PREFEITURA DO
RECIFE

SECRETARIA DE MOBILIDADE E CONTROLE URBANO
COMISSÃO DE CONTROLE URBANÍSTICO

**ATA DA 402ª. REUNIÃO ORDINÁRIA DA COMISSÃO
DE CONTROLE URBANÍSTICO – CCU**

402ª. Reunião da CCU do dia 22/10/2019

Figura 01- Localização do terreno do empreendimento. Fonte: projeto arquitetônico

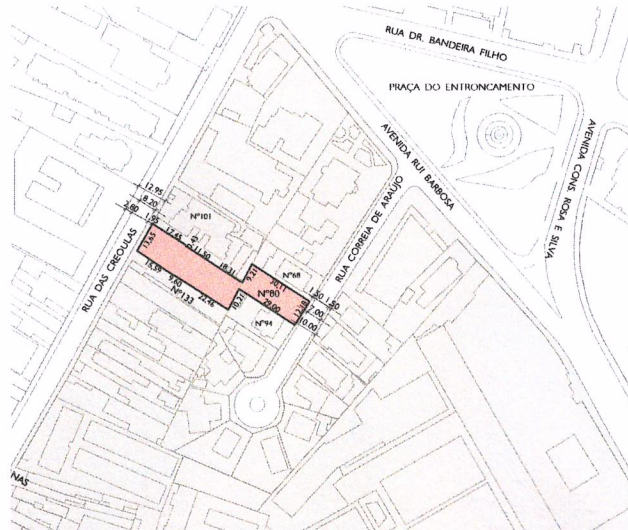
O lote possui duas frentes para vias da mesma categoria, conforme a Lei nº 16.719/2001 (lei dos 12 bairros/ARU), com dimensão de 12,18m voltado para Rua Correia de Araújo e 13,65m voltado para Rua das Crioulas. 2. Considerações: • Considerando o que determina o Art. 41, item I, da Lei nº 16.719/2001 (Lei dos 12 Bairros-ARU), abaixo descrito: Art. 41º - É permitida a redução de afastamentos nos seguintes casos: I - Nos terrenos com largura máxima de 13m (treze metros), as edificações, independentemente do gabarito, poderão ter afastamentos iniciais de 2,50m (dois metros e cinquenta centímetros), para as divisas laterais e de fundos; • Considerando a solicitação do autor do projeto " que seja considerado como largura média do terreno em tela $12,18m + 13,65m = 25,83m/2 = 12,915m$, conseqüentemente, podendo ter 2,50 como afastamento lateral inicial." 3. *Conclusão:* Consideramos que o regramento se encontra perfeitamente definido em Lei, não sendo possível o atendimento da solicitação do autor do projeto. Este é o parecer deste ICPS e submetemos a esta Comissão.” Em, 22/10/2019. a) Ana Patrícia Uchoa de Queiroz, representante do Instituto da Cidade Pelópidas Silveira - ICPS/SEPLAN. Pedindo a palavra, o representante do CREA, Dr. **Frederico** falou: “Minha dúvida é quanto ao recuo, está na Lei ou não? O que não consigo entender é isso.” O representante da CPRH, Dr. Walter falou: “São dois lotes remembrados, com duas medidas diferentes na largura, o que ele fez foi tirar a média da largura dos terrenos e considerou como a largura real. É uma questão de você achar se isso está definido ou não, ele precisa disso para viabilizar o projeto. Não vejo nenhum problema, qual o prejuízo para o Município, qual o prejuízo para a sociedade a implantação deste empreendimento? O Município perde IPTU e a sociedade mais
